Viðbygging

Melgerði 17

Teikninganúmer: **A.01.02**

### Varðar: Melgerði 17 - athugasemdir og svör í kjölfar grenndarkynningar

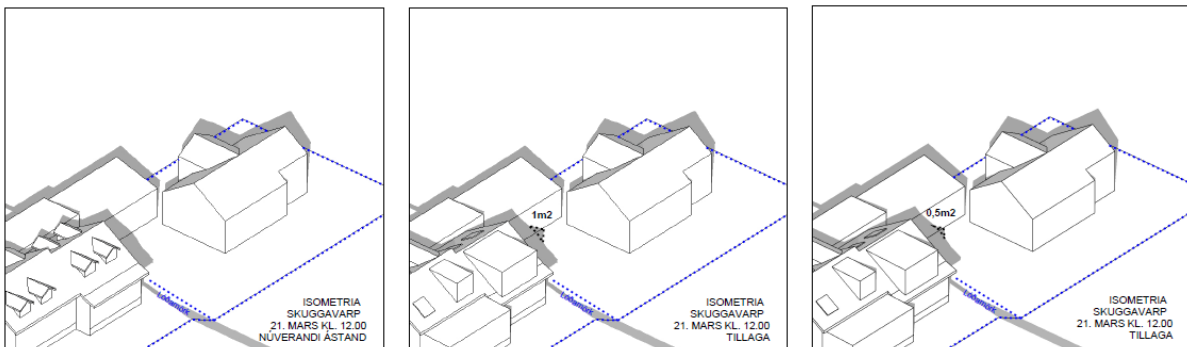
4. Ósamræmi er í teikningum varðandi glugga á norðurhlið eftir hæðar. Grunnmynd 2. hæðar sýnir nokkuð stóran glugga á norðurgafli en útlitsmynd norðurhliðar sýnir engan glugga á efri hæð. Það liggur í augum uppi að nýr gluggi á efri hæð í 3,6 metra fjarlægð frá lóðarmörkum veitir ótakmarkaða innsýn á sólpall og útivistarsvæði í suðurgarði Hlíðargerðis 12. Undirrituð mótmæla nýjum glugga á þessum stað á ofangreindum forsendum.

SKUGGAVARP: Núverandi ástand t.v. - Grenndarkynntir uppdrættir fyrir miðri mynd – Kvistur minnkaður t.h.

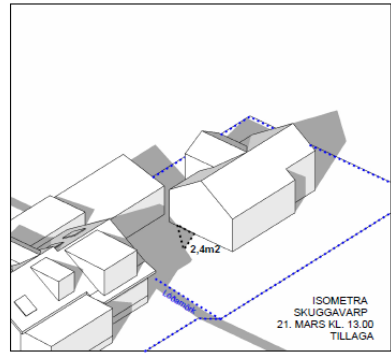
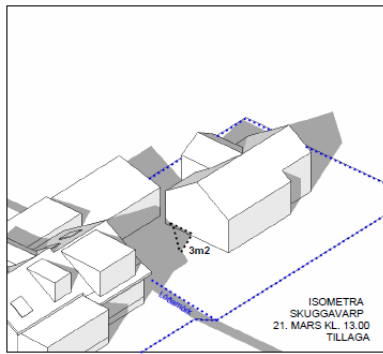
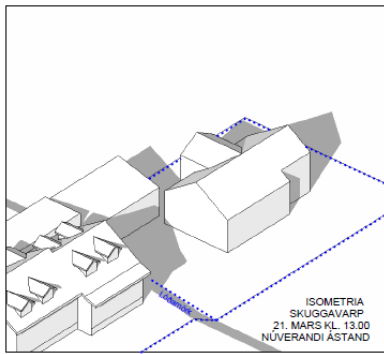
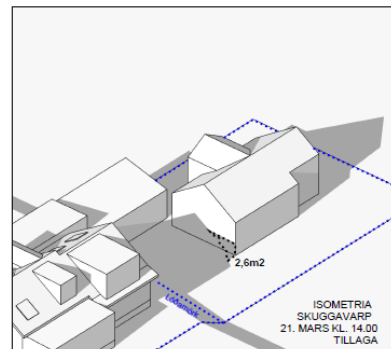
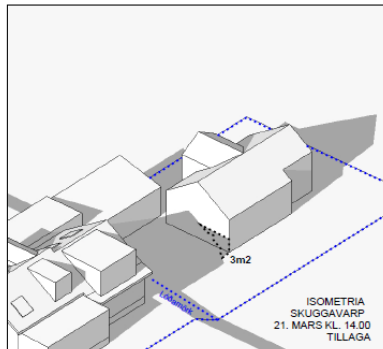
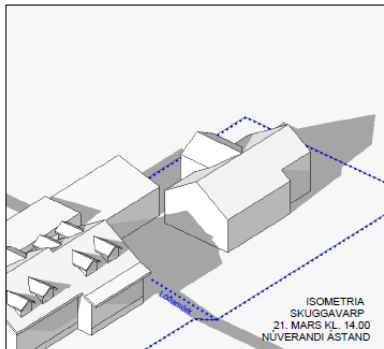
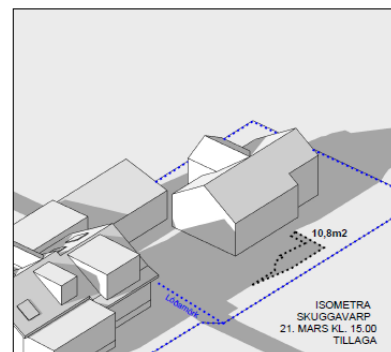
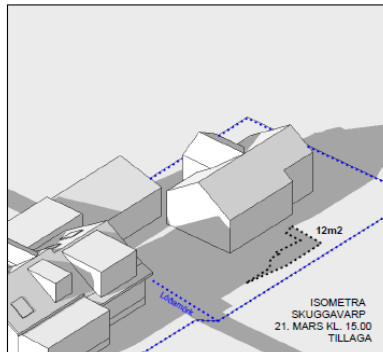
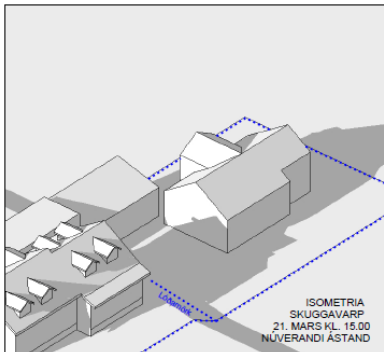
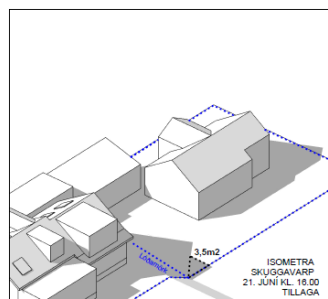
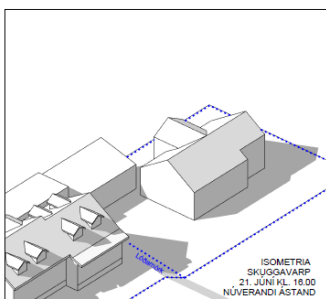
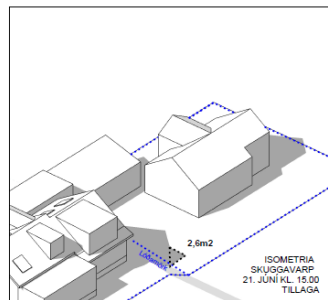
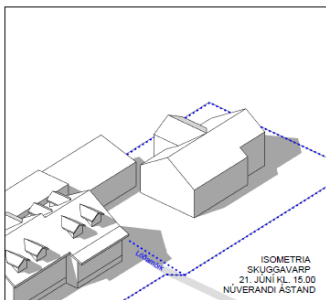
1. Kvistur, sem kemur í stað tveggja lítilla kvista á norðausturþakflöt nýrri hluta hússins, er firna stór. Eins og sjá má á meðfylgjandi athugun á skuggavarpri veldur tilkoma þessa kvists töluverðri aukningu á skuggafleti inn á útivistarhluta lóðar Hlíðargerðis 12 og takmarkar útivistargæði á lóðinni einkum að vori til og síðsumars.

2. Auk þessa tálmar kvisturinn sýn til suðurs, dregur úr birtu innandyra og takmarkar verulega að njóta megi vetrarsólar yfir hádaginn.
3. Farið er fram á að kvisturinn verði minnkaður.

1. Svar: Það er mat skipulagsfulltrúa að aukning á skuggavarpri sé víkjandi, þ.á.m. á jafndægri þegar skuggar verða lengri en um sumar (skuggavarps-stúdía VA arkitekta sem fylgdi athugasemdum). Engu að síður var óskað eftir áhrifum skuggavarps (uppdrættir dags. 12.08.2019) er dregið væri úr stærð nýs kvists frá áður kynntum uppdráttum (kvistur minnkaður um 30 cm. mælt frá þakbrún).

Með skuggavarsuppdráttum dags.  
12.08.2019 fylgdi breytt horf skuggavars  
(myndir til vinstri / VA Arkitektar) kl. 15:00 og  
16:00 á sumarsólstöðum en þá er viðbúið að  
viðvera lóðarhafa í garðinum sé hvað mest,  
en þeir uppdrættir sýndu einnig vijkandi áhrif  
/ breytingu á skuggavarpri frá núverandi horfi.

**2. Svar:** Sem fyrr er rakið í svari nr. 1 að ofan þá reynist aukning á skuggavarpri vegna stækkunar á umræddum kvisti víkjandi miðað við núverandi horf.

Tillaga sú er var grenndarkynnt telur embætti skipulagsfulltrúa vera hófsama þar sem dregið er verulega úr umfangi breytinga, m.a. með tilliti til grenndaráhrifa. Með þá niðurstöðu í huga, auk könnunar VA Arkitekta vegna áhrifa breytts skuggavarpis, sér embætti skipulagsfulltrúa ekki ástæðu til að minnka umræddan kvist frekar en gert hefur verið frá fyrri vinnslustigum tillögunnar.
